Изменение № 1 ГОСТ 27505—87 Видеофонограмма на магнитной ленте шириной 25,4 мм. Параметры и размеры, методы измерений, упаковка, маркировка

Утверждено и введено в действие Постановлением Государственного комитета СССР по стандартам от 06.07.89 № 2339

Дата введения 01.01.90

Черт. 3
(ИУС № 11 1989 г.)

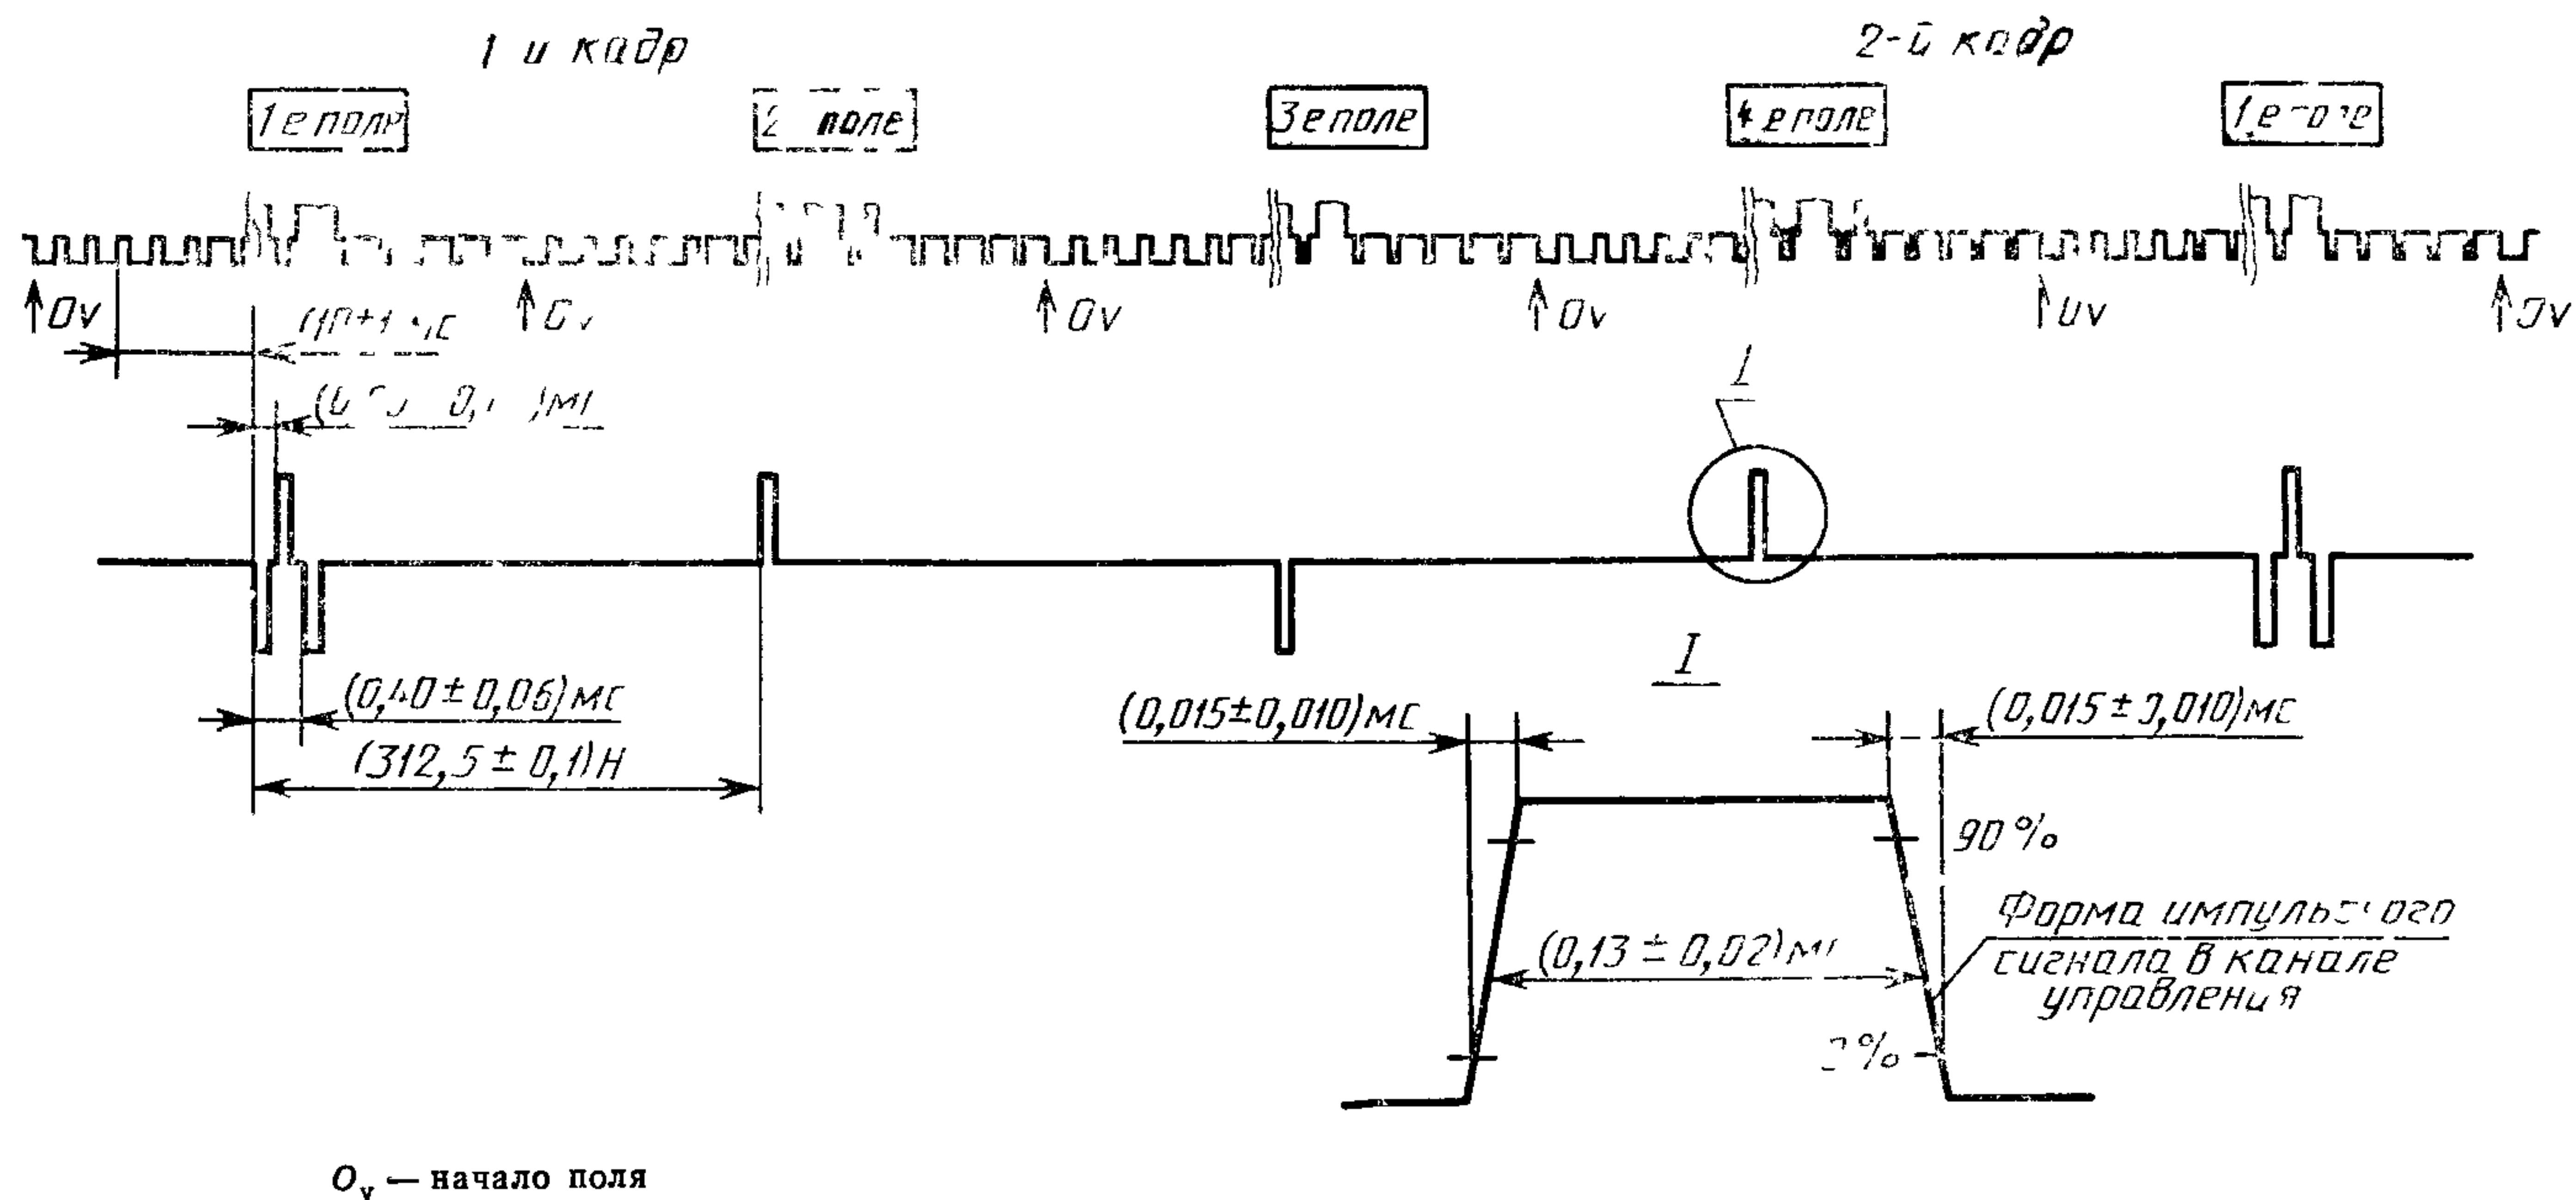
Пункт 4 Чертеж 3 заменить новым (см с 282)

Форма и временные соотношения сигнала тока записи
